5. 周氷河作用の影響に関する検討

指摘事項No.12及びNo.13に関する回答方針

【R2.4.16審査会合における指摘事項No.12】

【R2.4.16審査会合における指摘事項No.13】

F-4断層
開削調査箇所壁面写真 (北側) (解釈線あり)

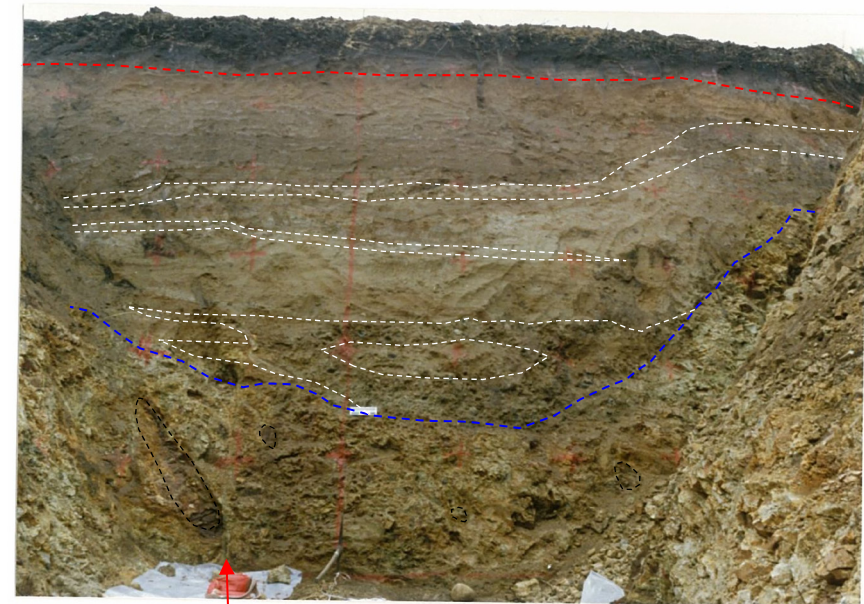
○F-4断層開削調査箇所については、スケッチと写真との対比を行い、写真に層相境界等の解釈線を示すこと。

- F-4断層開削調査箇所については、これまで、開削調査箇所壁面写真に基盤岩上面及び段丘堆積物上面の解釈線をトレースしたものを示していた。
- 今回、上記指摘事項を踏まえ、改めて基盤岩上面及び段丘堆積物上面の解釈線をトレースするとともに、第四紀層中の主な層相境界等もトレースする(P389参照)。
- トレースに当たっては、現有の壁面写真では層相が不明瞭な部分もあることから、スケッチに示された層相の分布標高を考慮する。

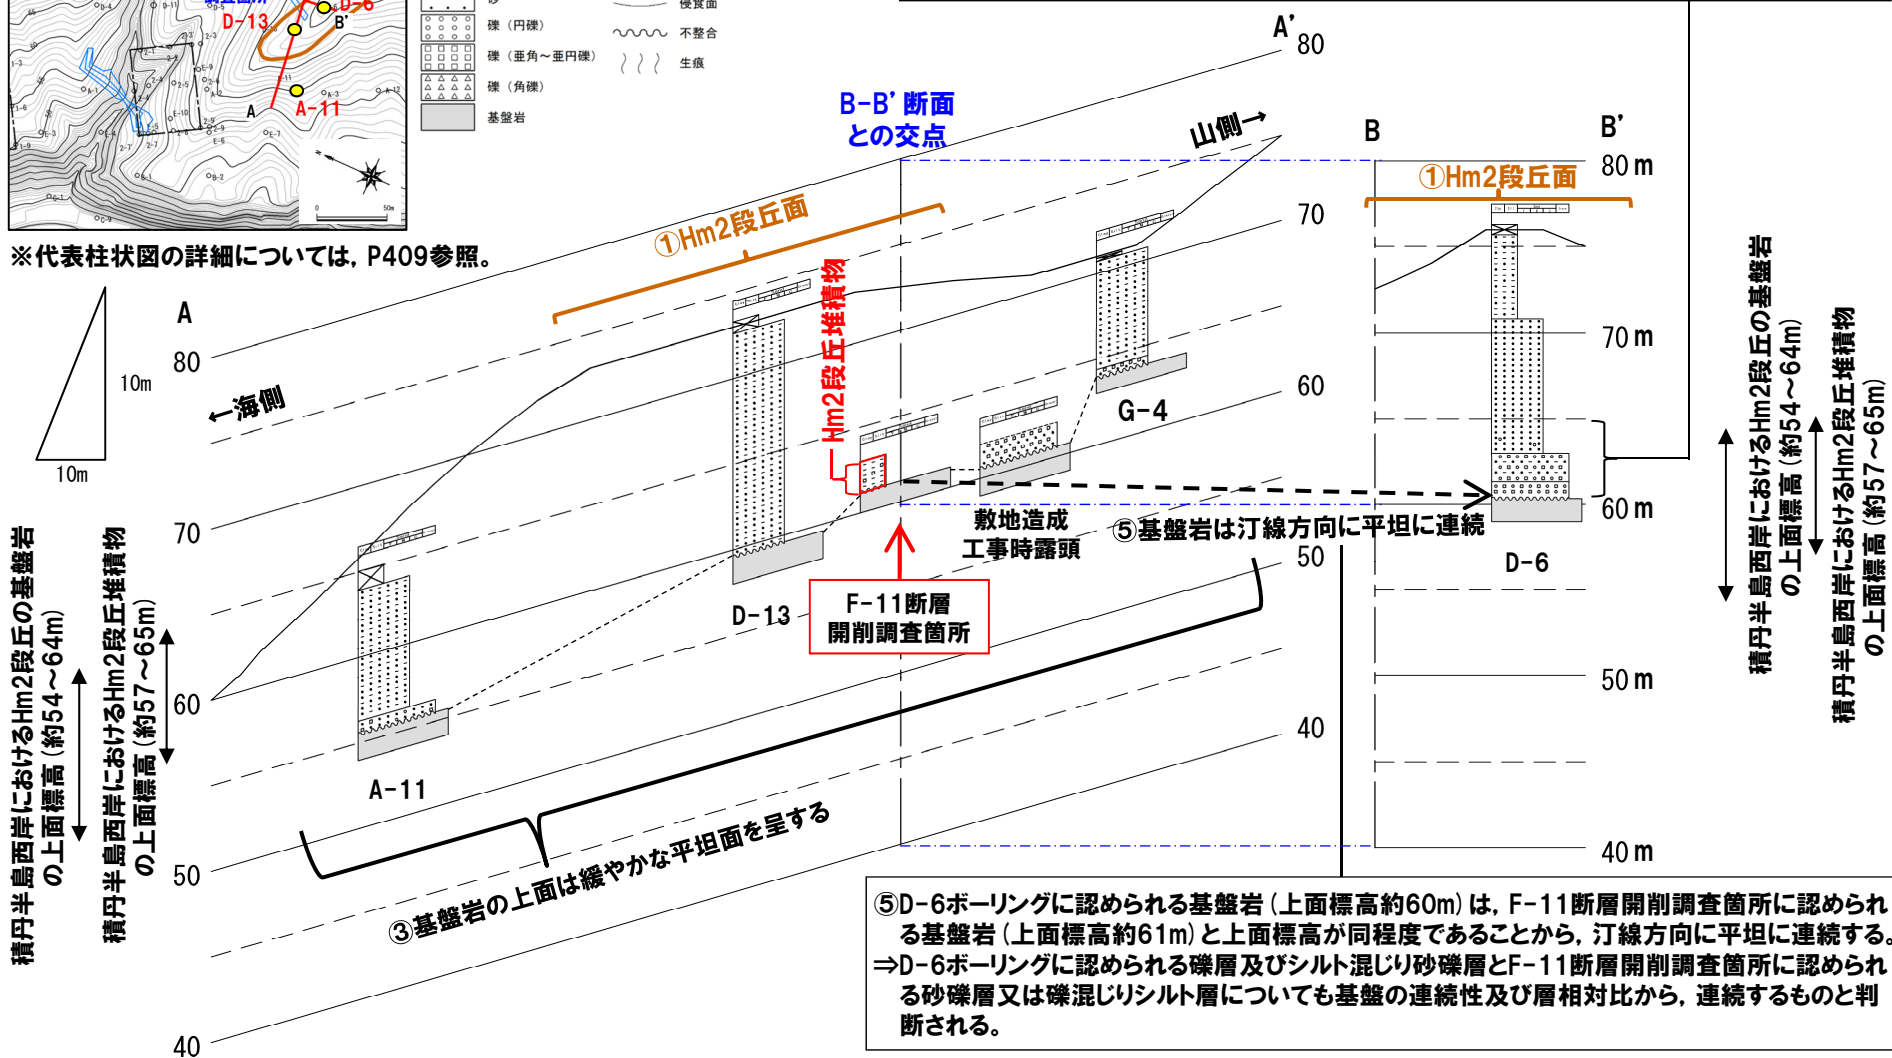
○F-11断層開削調査箇所に分布するHm2段丘堆積物については、周辺の調査結果に基づき基質が層相変化しているとのことだが、各地点の調査結果を断面図上で対比する等、調査位置及び調査結果の関係を分かりやすく整理すること。

- F-11断層開削調査箇所付近に位置する各調査箇所について、それぞれのスケッチ及び柱状図から代表柱状図を作成し、これらを断面図(汀線直交方向及び汀線方向)上に整理する(P408～P409及びP417参照)。
- なお、本章の構成は以下とし、R2.4.16審査会合資料に基づくものであるが、上記指摘事項は地層区分に関するものであることから、回答内容については、6.1章に記載している。
 - ・6.1章 F-4断層及びF-11断層開削調査箇所に分布する堆積物の地層区分
 - ・6.2章 上載地層によるF-4断層及びF-11断層の活動性評価

⑥Hm2段丘面上に位置し、平坦な基盤岩の上に礫層及びシルト混じり砂礫層、その上位に円礫が点在し、相対的にシルト分の混入が少ない砂層が認められる。
 ⇒海成段丘堆積物の一般的な層相変化(基底礫層の上位に淘汰の良い砂層が分布)を示しているものと考えられる(P424~P425参照)。

⑤D-6ボーリングに認められる基盤岩(上面標高約60m)は、F-11断層開削調査箇所に認められる基盤岩(上面標高約61m)と上面標高が同程度であることから、汀線方向に平坦に連続する。
 ⇒D-6ボーリングに認められる礫層及びシルト混じり砂礫層とF-11断層開削調査箇所に認められる砂礫層又は礫混じりシルト層についても基盤の連続性及び層相対比から、連続するものと判断される。

開削調査箇所 (南側) 南側壁面の背後法面 壁面スケッチ

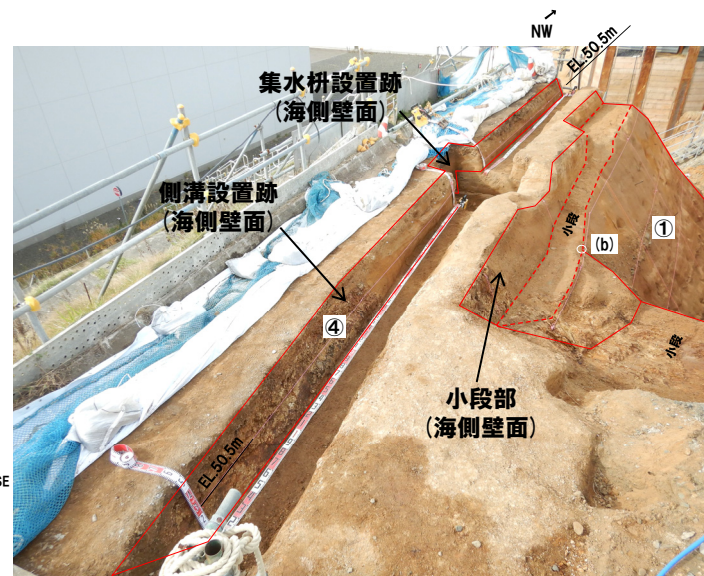
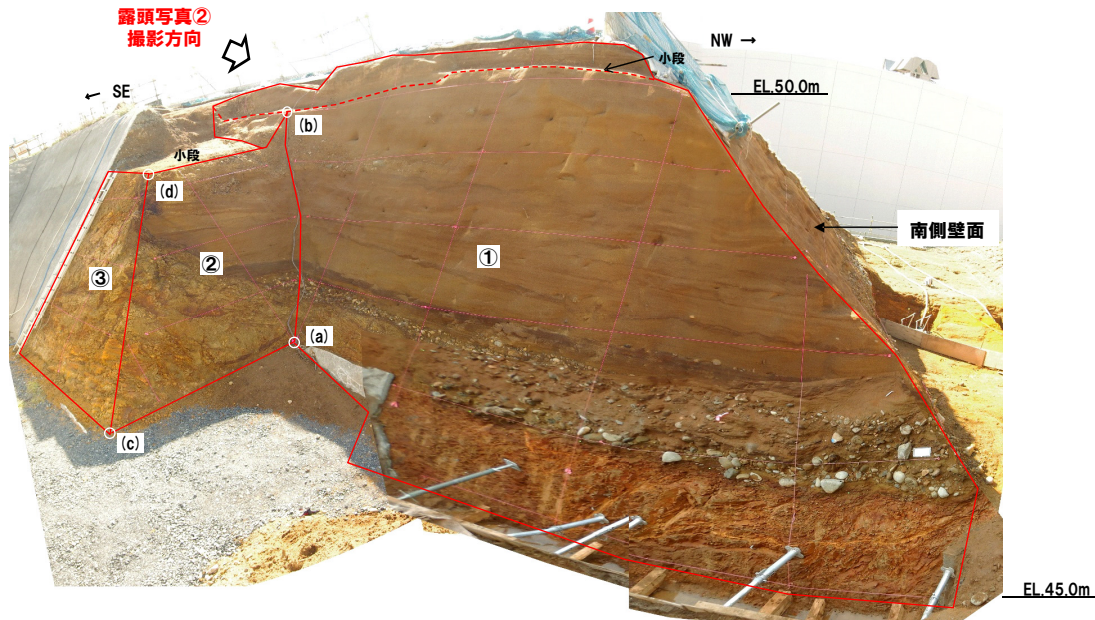
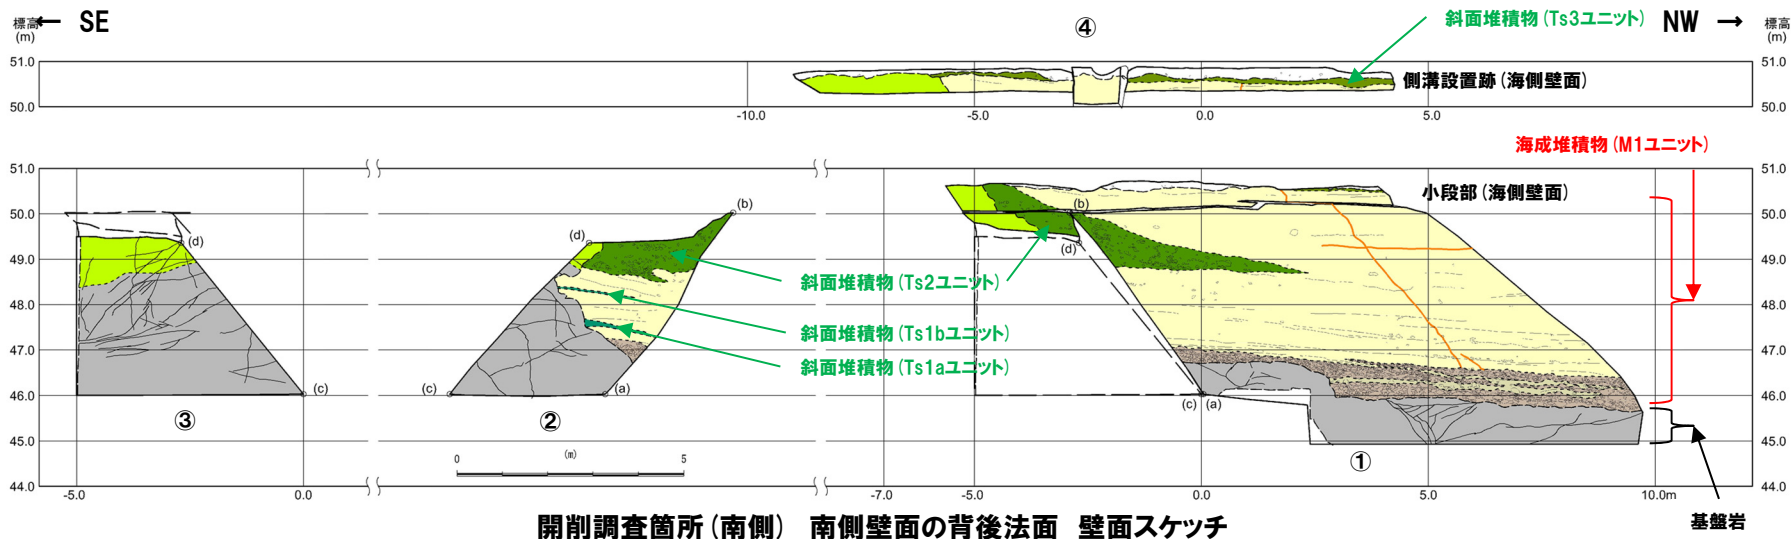
○開削調査箇所(南側)に認められる斜面堆積物(Ts3ユニット)については、当初、陸上堆積物と呼称し、最終的に斜面堆積物に区分していることについて、その変遷を整理すること。

- Ts1ユニット及びTs2ユニットは、南側壁面の背後法面において認められ、層相確認の結果、旧海食崖にコンタクトして分布すること及び各ユニットに含まれる礫種は、旧海食崖を形成する基盤岩の岩種と同じものが多く認められることから、斜面堆積物に区分している。
- 一方、Ts3ユニットについては、当初、南側壁面において認められたものであるが、当該壁面は改変に伴い、標高約51m以上の地層が消失していることから、その形成要因に関する評価が難しい状況であった。
- このため、各種観察(層相確認、X線CT画像観察及び薄片観察)の結果を踏まえ、まずは陸上堆積物(非海成堆積物)に区分したものである。
- その後、Ts3ユニットの分布状況を連続的に確認するため、南側壁面の背後法面において追加の人力掘削調査及びはぎとり調査を実施した。
- 追加の人力掘削調査の結果、陸上堆積物は、南側壁面の背後法面においても下位の海成堆積物を侵食して堆積する状況を確認した。
- 南側壁面の背後法面における各種観察及び分析(層相確認、礫種・礫の形状調査、薄片観察及び火山灰分析)の結果、Ts1ユニット及びTs2ユニットと共通する特徴が認められることから、Ts3ユニットは、Ts1ユニット及びTs2ユニットと同様、斜面堆積物に区分した。
- Ts3ユニットの地層区分の詳細をP439に示す。

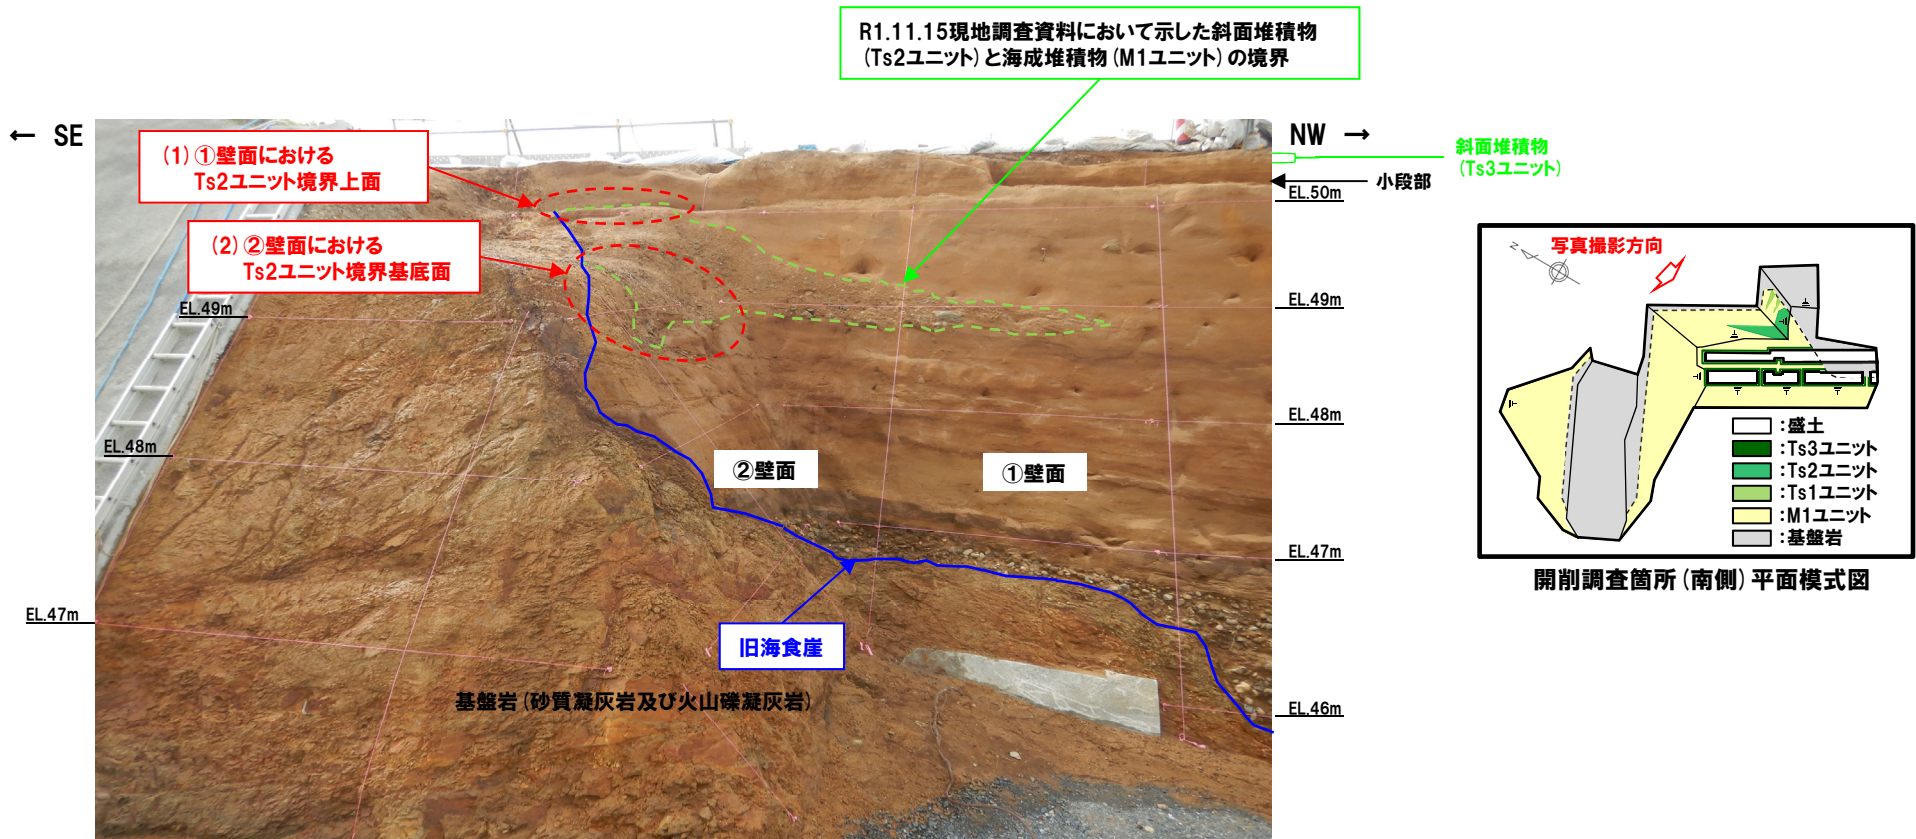
○斜面堆積物(Ts2ユニット及びTs1ユニット)の分布範囲について、R1.11.15現地調査後の詳細観察等に伴い、現地調査時の説明内容を変更していることから、その変更理由を資料に記載すること。

- 開削調査箇所(南側)南側壁面の背後法面に認められるTs2ユニット及びTs1ユニットの分布範囲については、R1.11.15現地調査資料において示したのから、R2.4.16審査会合資料では、一部分布範囲を変更及び追加して示している。
- 変更及び追加箇所とその理由を以下に示す。
- (1) ①壁面におけるTs2ユニット境界上面の変更
⇒R1.11.15現地調査資料においては、境界上面を標高約50mに位置する小段部付近までと示していた(P442参照)が、誤記であったことから、その旨を記載の上、分布範囲を適正化した(P443参照)。
 - (2) ②壁面におけるTs2ユニット境界基底面の変更
⇒R1.11.15現地調査時点では、南側壁面の背後法面のスケッチを作成していない状況であったことから、状況写真において、層相の差異が明瞭な箇所を境界部として描画していた(P442参照)が、R1.11.15現地調査以降に実施した詳細観察結果を踏まえ、Ts2ユニット境界の基底面を適正化した(P443参照)。
 - (3) ②壁面におけるTs1ユニットの追加
⇒R1.11.15現地調査時点では、南側壁面の背後法面のスケッチを作成していない状況であったことから、状況写真において、比較的規模の大きいTs2ユニットを示すのみとし、Ts1ユニットについては示していなかった(P442参照)が、R1.11.15現地調査以降に実施した詳細観察結果を踏まえ、Ts1ユニットを追加した(P443参照)。
